Réf. NOVA : 06/PFD/1843943 (corr. DU : Sabeha ZEROUALI)

Réf. CRMS : AA/MB/EVR40014\_693\_PU\_ArbreUnique\_PromenadeVerte Bruxelles, le 19/07/2022

**Objet : EVERE. Rue de l'Arbre Unique – Tronçon de la Promenade Verte dans la rue de l'Arbre Unique**  
**Demande de permis d'urbanisme portant sur l'aménagement de la Promenade Verte dans la rue de l'Arbre Unique**

### Avis de la CRMS

Vue de l'entrée nord pavée de la Promenade verte sur la Rue de l'Arbre Unique. Image : © Google Streets View

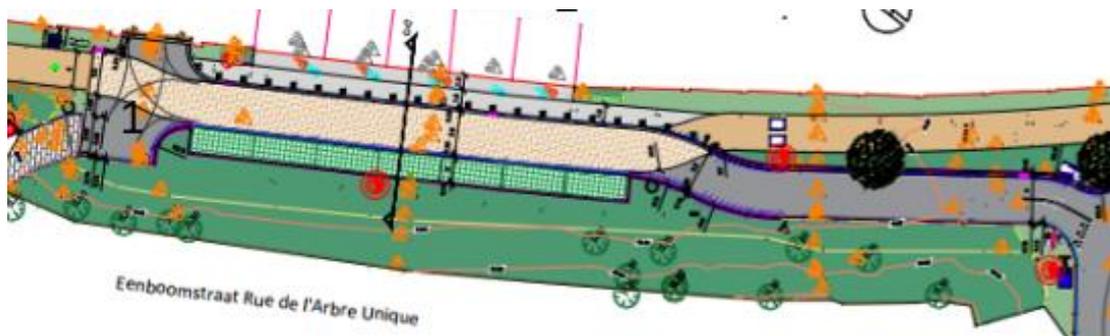
La zone de protection doit permettre d'inscrire les travaux dans le respect du contexte paysager ou urbanistique. La CRMS est ici défavorable à l'usage d'un revêtement en béton de couleur ocre en inadéquation avec le contexte paysager naturel et bucolique des lieux. Elle plaide pour la conservation de la partie pavée, assortie d'une éventuelle correction pour un meilleur confort des usagers, comme une dépose et une repose correcte des pavés.

Elle suggère aussi de revoir les aménagements prévus devant les habitations, fort complexes et fragmentant la continuité de ce tronçon de la Promenade Verte. Un aménagement de plain-pied, avec des potelets devant les habitations, l'utilisation d'asphalte ocre pour le revêtement et une scission de la partie cyclo-piétonne et de la voirie juste après les habitations, semble particulièrement peu approprié au contexte. Il s'agit là d'une desserte sans issue pour les véhicules, desservant les habitations longeant le cimetière, et permettant d'accéder à la partie pavée de la rue de l'Arbre Unique. Cet espace n'est-il pas d'ores et déjà perçu comme un espace partagé et faut-il réellement autant d'aménagements pour être perçu comme tel ? La CRMS recommande plus de simplicité et moins d'interventionnisme à cet endroit.
